PLAN LOCAL D'URBANISME

MÉTROPOLE ROUEN NORMANDIE

MODIFICATION N°2 – PPR 2021
PÔLE DE PROXIMITÉ PLATEAUX-ROBEC

> NOTICE DE PRÉSENTATION ET MOTIFS
DES CHANGEMENTS APPORTÉS

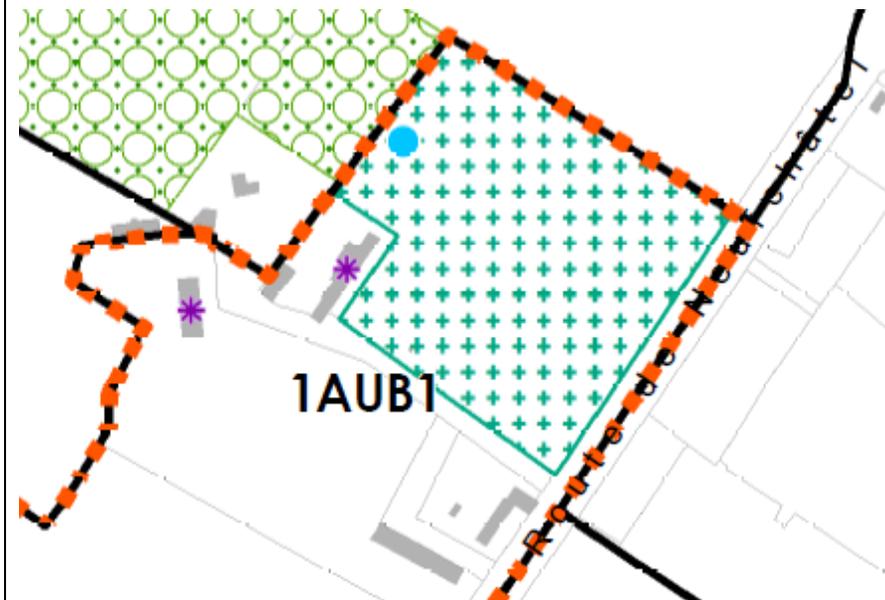
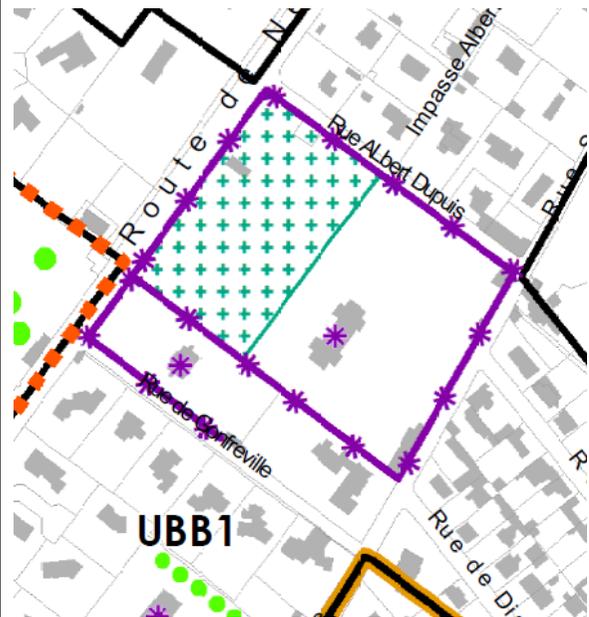
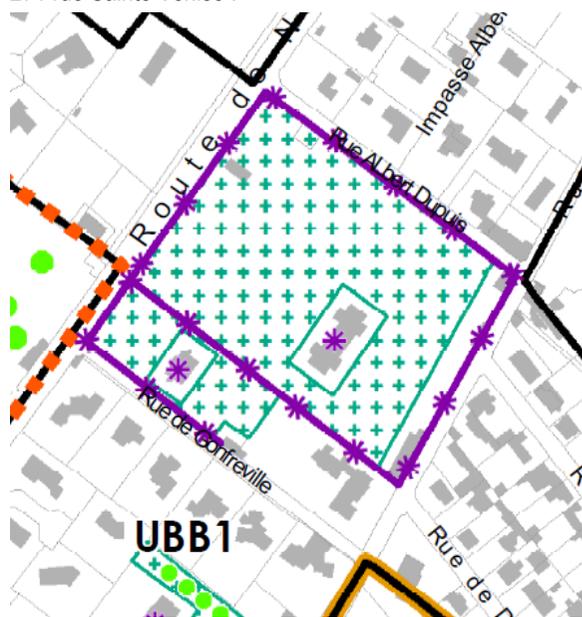
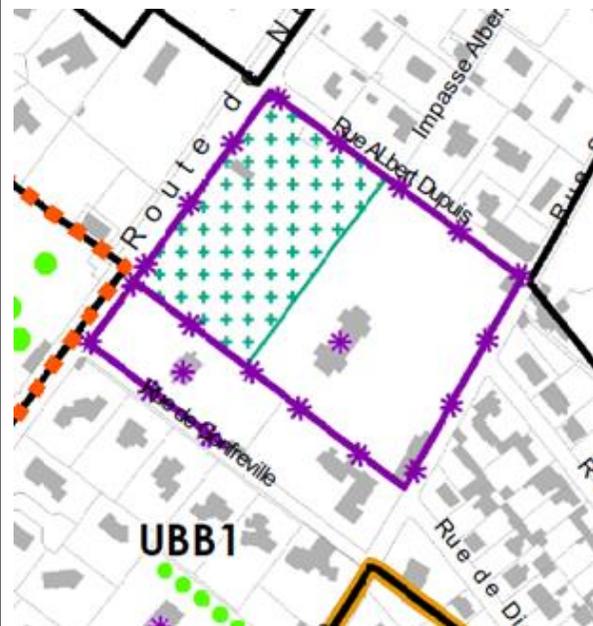
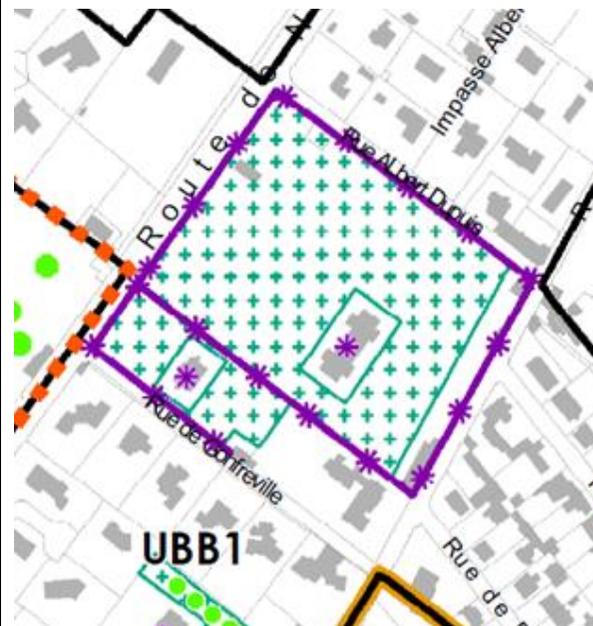
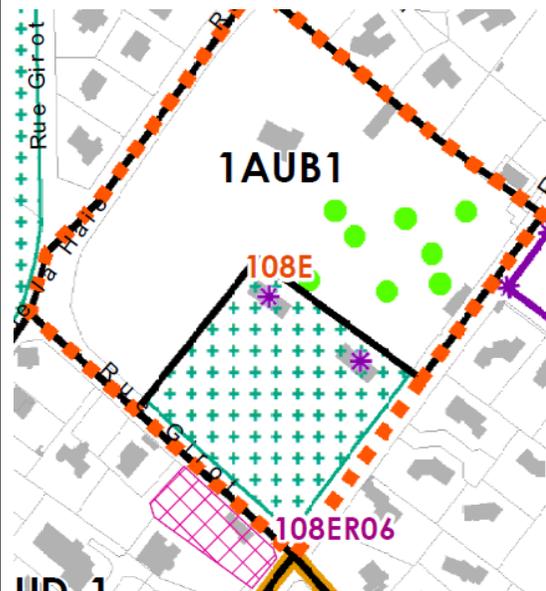
Pièce(s) concernée(s)	Intitulé	Objet de la modification
4.2.1. planche n°1 – plan 39	Ajout d'une protection « parc / cœur d'îlot / coulée verte » pour préserver la trame verte et bleue	Ajout de trames « parc / cœur d'îlot / coulée verte » permettant de préserver les espaces paysagers de toute urbanisation.
Zone(s) et/ou parcelle(s) concernée(s)	Justification de la modification	
	<p>Cette modification vise à assurer le maintien de la trame verte, garante de la biodiversité, mais aussi à protéger le paysage des coteaux qui constitue un atout à préserver et au sein duquel l'urbanisation a un impact fort, laquelle mérite d'être contenue :</p> <p><u>Chemin de Clères</u> : dans le vallon, sur le flanc est du coteau, une trame de protection « parc / cœur d'îlot / coulée verte » est matérialisée sur de nombreuses parcelles. Cependant, aucune protection n'est prévue sur le flanc ouest du coteau, présentant pourtant les mêmes caractéristiques paysagères.</p> <p>Il apparaît nécessaire de faire figurer une trame de protection « parc / cœur d'îlot / coulée verte » sur les fonds de parcelles des terrains situés entre la rue des Canadiens et le chemin de Clères, versant ouest du vallon.</p> <p><u>4667 route de Neufchâtel</u> : une trame de protection « parc/cœur d'îlot/coulée verte » est identifiée.</p> <p>Certains éléments bâtis du territoire communal sont protégés au titre du patrimoine bâti. Cependant, les parcs et jardins entourant ces bâtiments ne figurent que sur les fiches de recensement de ce patrimoine. Il s'agit ici de leur assurer une portée réglementaire par un report de ces espaces sur le zonage, à l'aide de la trame de protection :</p> <p><u>686 rue Herbeuse</u> : la fiche prescriptive n°23 mentionne l'existence d'un parc à protéger qui n'est pas reporté sur le règlement graphique, il convient donc de le matérialiser.</p> <p><u>271 rue Sainte Venise</u> : la fiche prescriptive n°24 mentionne l'existence d'un parc à protéger qui n'est pas reporté sur le règlement graphique, il convient donc de le matérialiser.</p> <p><u>2248 route de Neufchâtel</u> : la fiche prescriptive n°25 mentionne l'existence d'un parc à protéger qui n'est pas reporté sur le règlement graphique, il convient donc de le matérialiser.</p> <p><u>2231 route de Neufchâtel</u> : les fiches prescriptives n°26 et 27 mentionnent l'existence d'un parc à protéger qui n'est pas reporté sur le règlement graphique, il convient donc de le matérialiser.</p> <p><u>1 rue Georges Clémenceau</u> : la fiche prescriptive n°28 mentionne l'existence d'un parc à protéger qui n'est pas reporté sur le règlement graphique, il convient donc de le matérialiser.</p>

- Ainsi les plans modifiés du règlement graphique sont les suivants : 4.2.1 planche n°1 – plan 39
- Ensemble des pièces impactées par cette modification : 4.2.1 planche n°1 – plan 39

RÈGLEMENT GRAPHIQUE – SECTEURS DE MIXITÉ SOCIALE (annexe n°4.2.4.2)

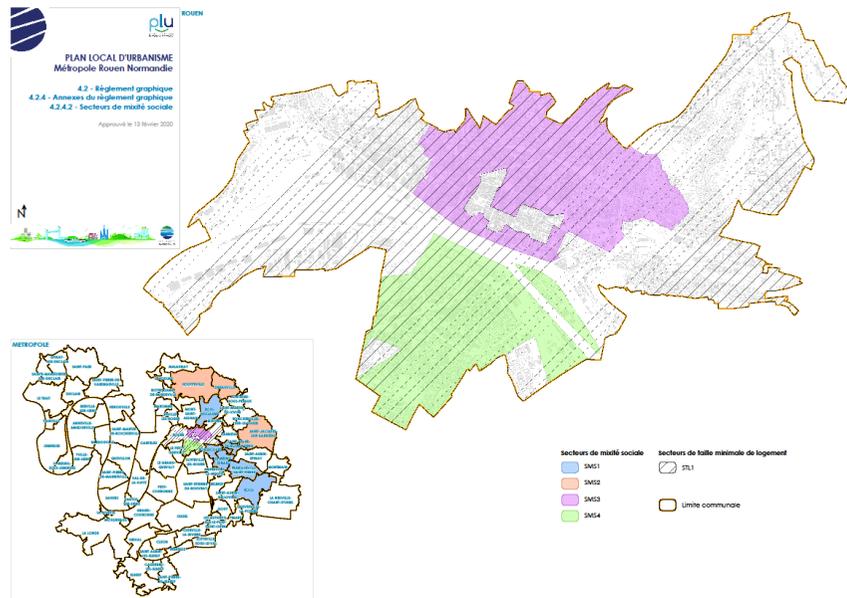
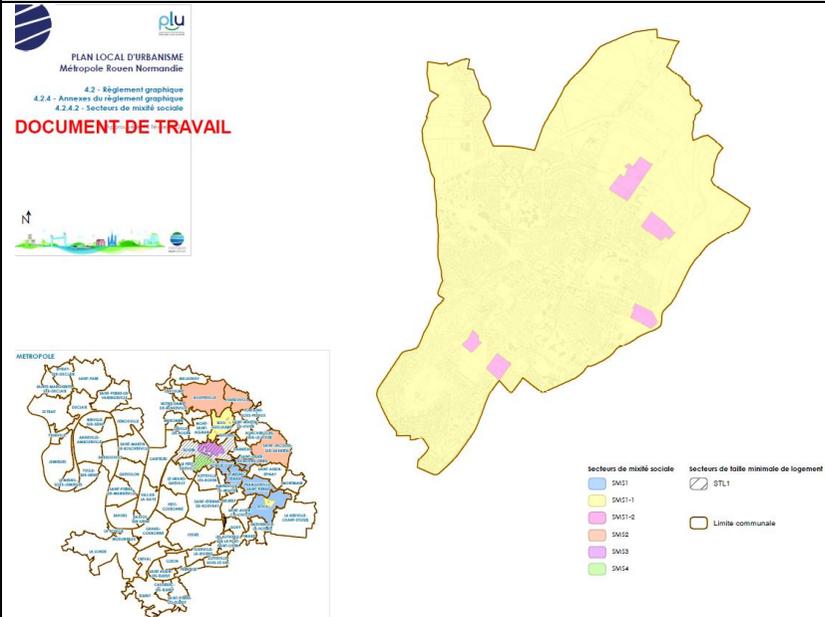
Pièce(s) concernée(s)	Intitulé	Objet de la modification
1. Rapport de présentation, tome 4 : justification des choix : 4.3.2. partie 1 : justification du règlement hors zones 4.1.1 livre 1 : dispositions communes, page 25 4.2.4.2. secteurs de mixité sociale	Secteurs de mixité sociale : création de sous-secteurs	Création de deux sous-secteurs au sein du secteur de mixité sociale n°1 associés à des taux de production de logements spécifiques.
Zone(s) et/ou parcelle(s) concernée(s)	Justification de la modification	
L'ensemble du territoire communal	La modification vise à créer de nouveaux taux de production afin de développer des logements sociaux en plus grand nombre sur le territoire communal. L'objectif est de favoriser la production de logements relevant des dispositifs aidés par l'État, et surtout d'atteindre les objectifs quantitatifs fixés dans le cadre de l'article 55 de la loi SRU, qui précise que 20 % du parc de résidence principales doit correspondre à du logement locatif social. Le taux fixé dans le secteur dit « SMS1 » et applicable sur le territoire de Bois-Guillaume, fixé à 30 %, n'apparaît pas suffisant pour rattraper le retard. Ainsi, deux sous-secteurs « SMS 1-1 » et « SMS 1-2 » sont créés, au sein desquels s'appliqueront respectivement un taux de 40% et 50 % de production de logements sociaux à compter de la construction de 5 logements. Les SMS 1-1 couvrira l'essentiel territoire communal, et le « SMS 1-2 des zones couvertes par des Orientations d'Aménagement et de Programmation. Il est précisé que ces nouvelles dispositions ont d'ores et déjà été inscrites dans les contrats de mixité sociale et leurs avenants signés fin 2020, début 2021.

- Ainsi les pages modifiées du règlement écrit sont les suivantes : 4.1.1 livre 1 : Dispositions communes, page 25

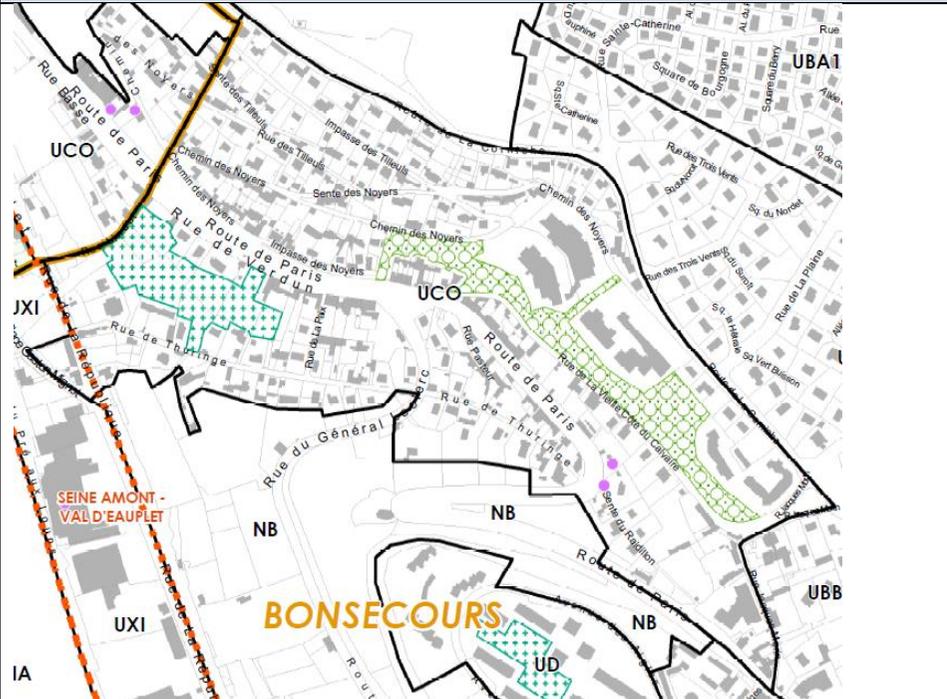
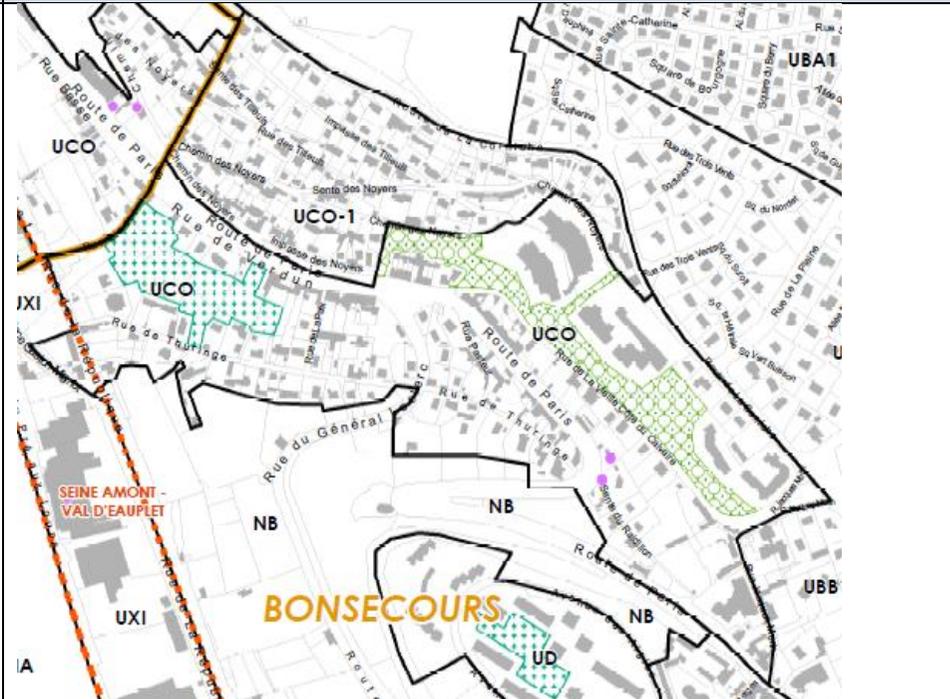
<i>Pièce(s) concernée(s)</i>	<i>Intitulé</i>	<i>Objet de la modification</i>
4.2.1. planche n°1 – plan 39	Modification du zonage	Suppression du secteur UCO-1 sur un périmètre qui est reclassé en zone UCO.
<i>Zone(s) et/ou parcelle(s) concernée(s)</i>	<i>Justification de la modification</i>	
Zone UCO, secteur UCO-1	La modification du zonage trouve sa justification dans la nature des constructions implantées sur le périmètre de l'ancienne ZAC du Champs des Oiseaux, correspondant majoritairement à de l'habitat collectif. Il vise à encadrer réglementairement les constructions, en cohérence avec le zonage des communes limitrophes, en particulier le secteur de la gare de Rouen ou le quartier Saint-André, déjà classés en zone UCO.	
<i>AVANT MODIFICATION</i>		
<i>APRÈS MODIFICATION</i>

- Ainsi les plans modifiés du règlement graphique sont les suivants : 4.2.1 planche n°1 – plan 39
- Ensemble des pièces impactées par cette modification : 4.2.1 planche n°1 – plan 39

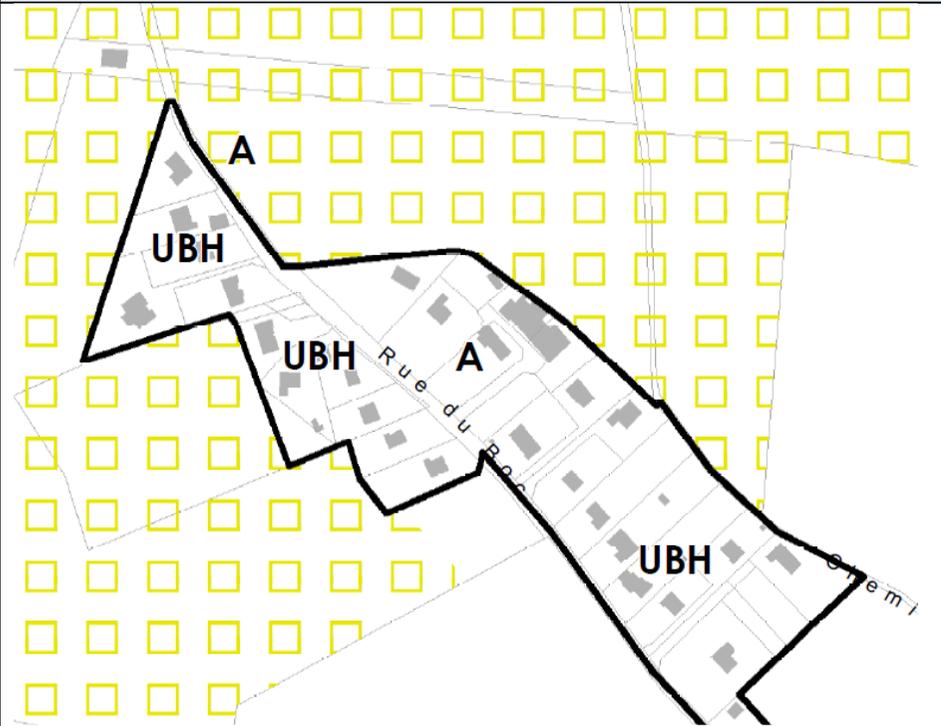
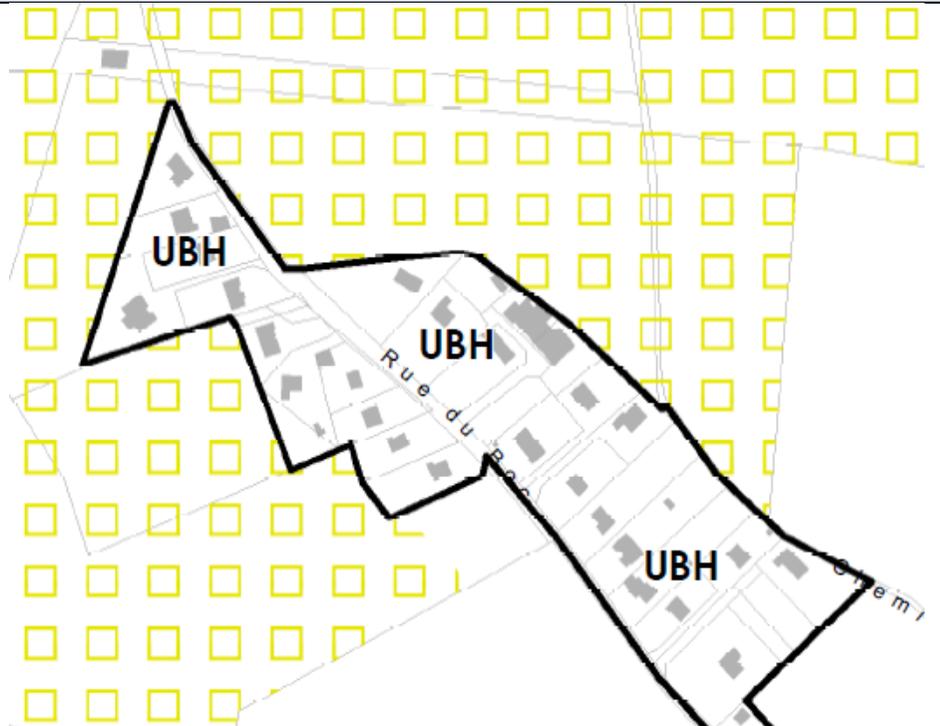
<i>Pièce(s) concernée(s)</i>	<i>Intitulé</i>	<i>Objet de la modification</i>																																																															
4.2.1. planche n°1 – plan 56 4.2.4.1 liste des emplacements réservés	Ajout d'un emplacement réservé pour l'aménagement d'un carrefour	Création d'un emplacement réservé sur les parcelles AO21 et AO22.																																																															
<i>Zone(s) et/ou parcelle(s) concernée(s)</i>		<i>Justification de la modification</i>																																																															
UAC / Parcelles AO21 et AO22		La création de cet emplacement réservé au bénéfice de la commune vise à permettre l'aménagement d'un carrefour au droit des RD 6041 et 91 (route de Paris et rue Poullain).																																																															
<i>AVANT MODIFICATION</i>		<i>APRÈS MODIFICATION</i>

- Ainsi les plans modifiés du règlement graphique sont les suivants : 4.2.1 planche n°1 – plan 56
- Ensemble des pièces impactées par cette modification : 4.2.1 planche n°1 – plan 56

RÈGLEMENT GRAPHIQUE – SECTEURS DE MIXITÉ SOCIALE (annexe n° 4.2.4.2)

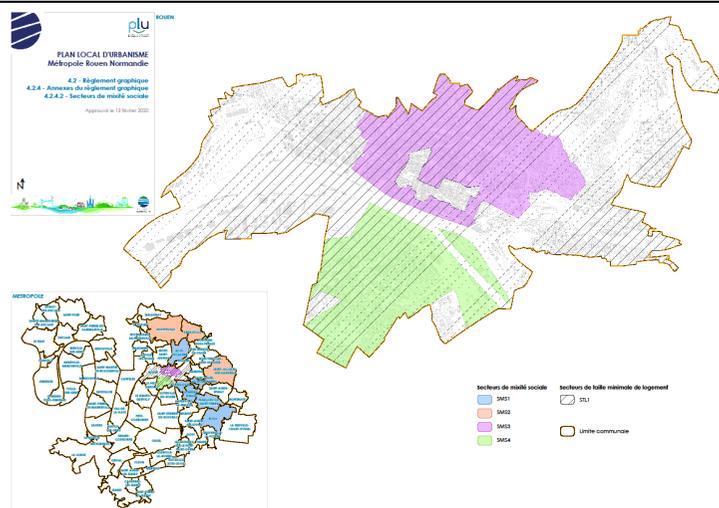
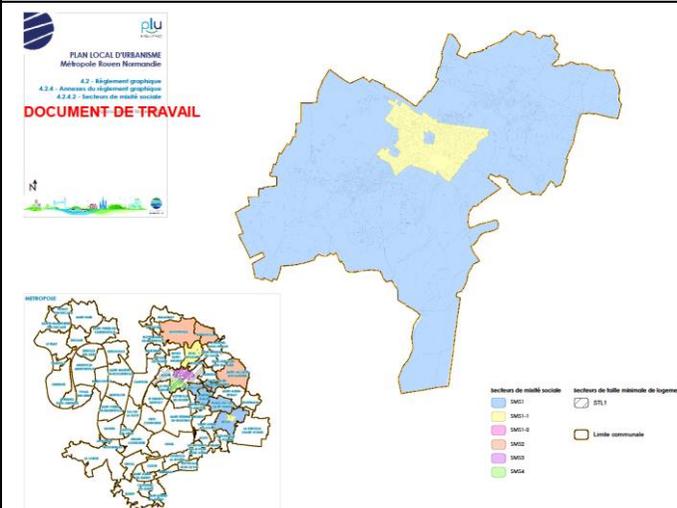
<i>Pièce(s) concernée(s)</i>	<i>Intitulé</i>	<i>Objet de la modification</i>
<p>1. rapport de présentation, tome 4 : justification des choix : 4.3.2. partie 1 : justification du règlement hors zones 4.1.1 livre 1 : Dispositions communes, page 25 4.2.4.2. secteurs de mixité sociale</p>	<p>Secteurs de mixité sociale : création de sous-secteurs</p>	<p>Création de deux sous-secteurs au sein du secteur de mixité sociale n°1 associés à des taux de production de logements spécifiques.</p>
<i>Zone(s) et/ou parcelle(s) concernée(s)</i>	<i>Justification de la modification</i>	
<p>L'ensemble du territoire communal</p>	<p>La modification vise à créer de nouveaux taux de production afin de développer des logements sociaux en plus grand nombre sur le territoire communal. L'objectif est de favoriser la production de logements relevant des dispositifs aidés par l'État, et surtout d'atteindre les objectifs quantitatifs fixés dans le cadre de l'article 55 de la loi SRU, qui précise que 20 % du parc de résidence principales doit correspondre à du logement locatif social. Le taux fixé dans le secteur dit « SMS1 » et applicable sur le territoire de Bois-Guillaume, fixé à 30 %, n'apparaît pas suffisant pour rattraper le retard. Ainsi, deux sous-secteurs « SMS 1-1 » et « SMS 1-2 » sont créés, au sein desquels s'appliqueront respectivement un taux de 40% et 50 % de production de logements sociaux à compter de la construction de 5 logements. Les SMS 1-1 couvrira l'essentiel territoire communal, et le « SMS 1-2 des zones couvertes par des Orientations d'Aménagement et de Programmation. Il est précisé que ces nouvelles dispositions ont d'ores et déjà été inscrites dans les contrats de mixité sociale et leurs avenants signés fin 2020, début 2021.</p>

- Ainsi les pages modifiées du règlement écrit sont les suivantes : 4.1.1 livre 1 : Dispositions communes, page 25
- Ainsi les plans modifiés du règlement graphique sont les suivants : 4.2.4.2 secteurs de mixité sociale
- Ensemble des pièces impactées par cette modification : 1. Rapport de présentation – tome 4 + 4.1.1 livre 1 : Dispositions communes + 4.2.4.2 secteurs de mixité sociale

AVANT MODIFICATION		APRÈS MODIFICATION
Quartier Muchedent : 		Quartier Muchedent :

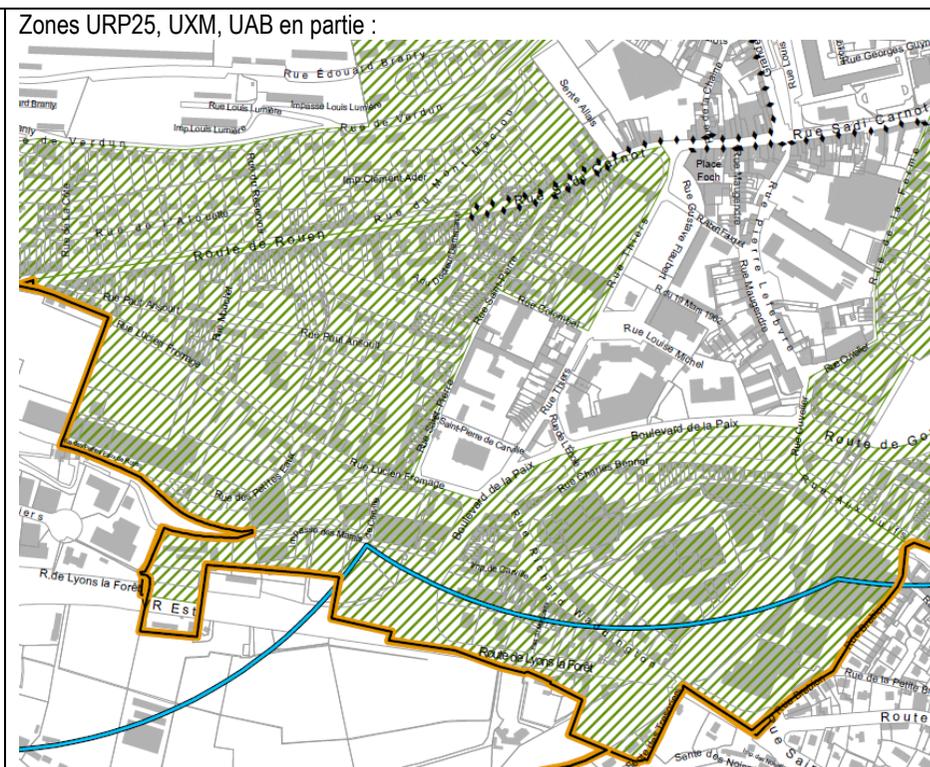
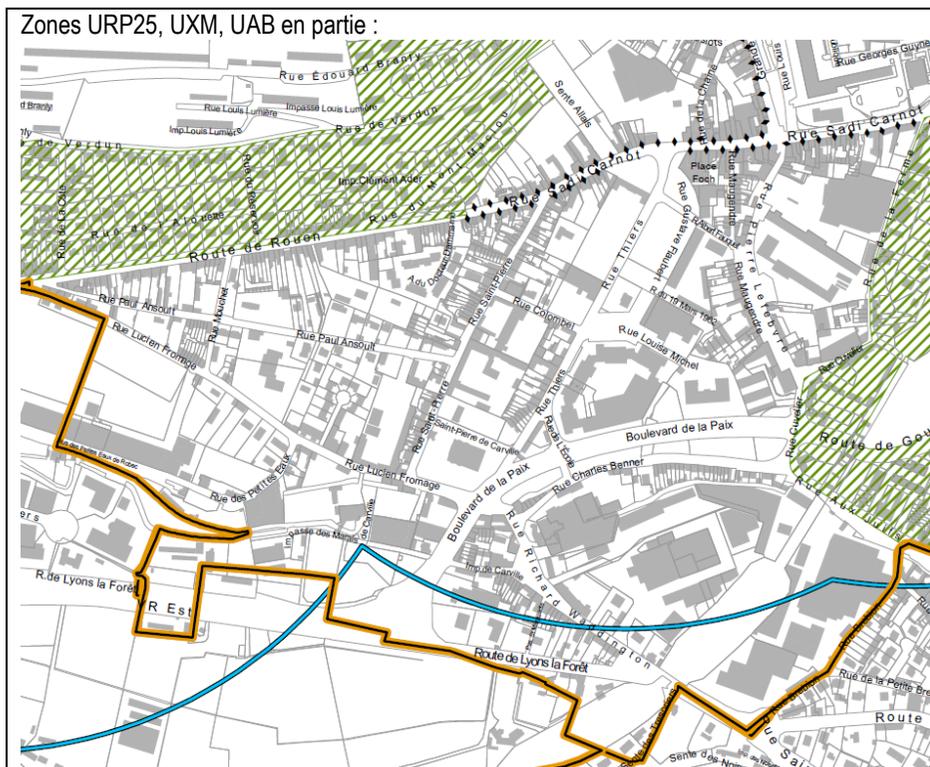
Pièce(s) concernée(s)	Intitulé	Objet de la modification
4.2.2 Planche n°2 – plan 43	Maîtrise de la morphologie urbaine / hauteurs	Délimitation d'un périmètre dérogatoire fixant des règles de hauteurs particulières à destination des nouvelles constructions : <ul style="list-style-type: none"> - Quartier Muchedent : modification de la hauteur graphique actuellement fixée à 14 mètres et R+2+C ou A, vers une hauteur graphique à 11 mètres et R+1+C ou A sur le secteur. - Extension de la disposition dérogatoire de hauteur graphique à 14 mètres et R+2+C ou A sur les zones URP25, UXM, UAB en partie centre-ville (route de Rouen côté droit, rue Sadi Carnot jusqu'à l'HDV, rue Thiers, rue Colombel, rue Saint Pierre, rue Lucien Fromage, Boulevard de la Paix, zones actuellement assujetties à une hauteur de 17 mètres et R+3+C ou A.
Zone(s) et/ou parcelle(s) concernée(s)		Justification de la modification
Quartier « Muchedent », zones URP 25, UXM, UAB en partie		Afin d'encadrer la pression foncière, des zones dérogatoires de « hauteur selon le bâti environnant » ont été délimitées pour garantir l'insertion des nouvelles constructions en tenant compte des hauteurs du tissu bâti existant. Ces secteurs délimités concernent le quartier « Muchedent » ainsi que sur les zones URP25, UXM, UAB.

- Ainsi les plans modifiés du règlement graphique sont les suivants : 4.2.2 planche n°2 – plan 43
- Ensemble des pièces impactées par cette modification : 4.2.2 planche n°2 – plan 43
